Styrestangsredskab til reservesnekkegear

Plænetraktorer i DH-serien

Modelnr. 120-8749

Form No. 3369-475 Rev A

Figur 1

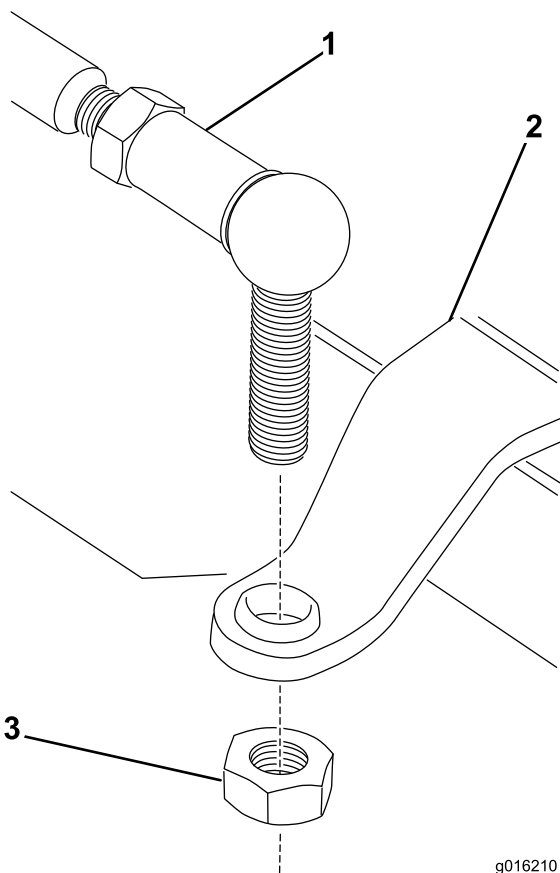
Bemærk: Dette snækkegear, reservedelsnummer 120-8749, er en udskiftning til reservedelsnummer 104-2883. Det nye gear har en længere forlænger, hvor styrestangen påsættes, og kræver, at styrestangen påsættes ovenfra. Det gear, du udskifter, kan være af den gamle type, hvor styrestangen påsættes nedefra, eller af den nye type, hvor den allerede påsættes oppefra.

Bemærk: Reservesnekkegearet har et forbedret design, der kræver, at styrestangen tilkobles ovenfra. **Påsæt den ikke nedefra**, som det var procedure med det gamle gear.

Sæt styrestangen på reservesnekkegearet som vist i Figur 1.
